SERVICE NOTES

BX100U

Betreft: BX 100 U

1.3.51

R18180

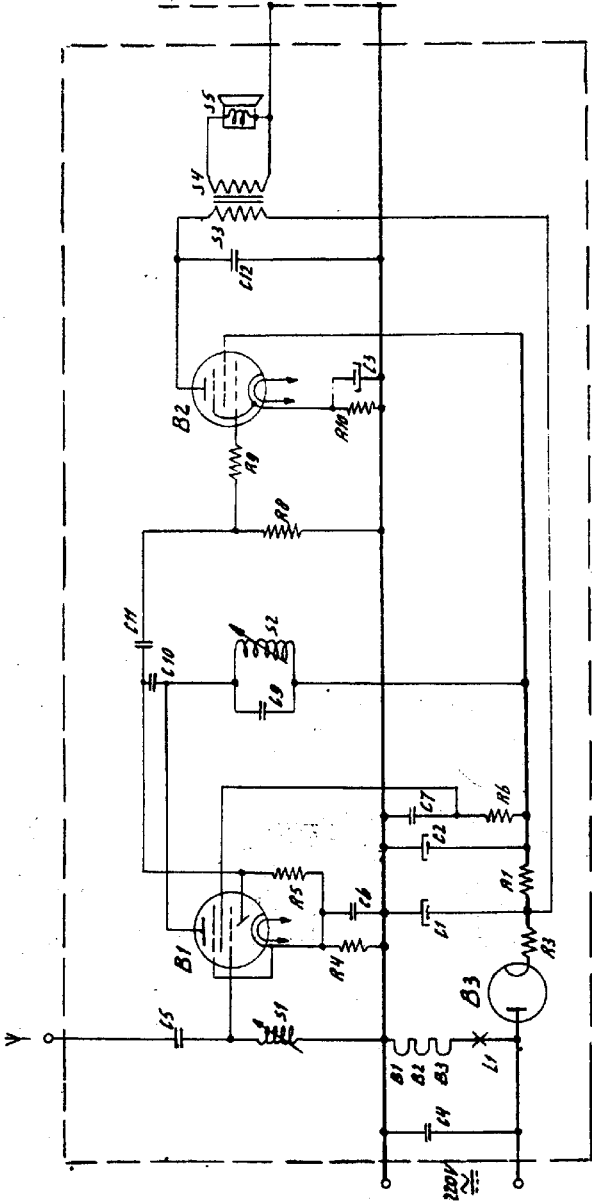
In the documentation of the BX 100 U an error has been detected. The tube B1 is not the UCH42, but the UAF42.

Further in this documentation two resistors RA and RB are mentioned, by means of which the set can be made suitable for mains tensions 110 V and 127 V. As the resistors RA and RB have an unusual value which cannot readily be supplied, one must use a N.T.C. resistor (code number 49 379 62) for RA and RB an enamelled resistor (80 ohm, 6 W) (code number 48 494 10/180E).
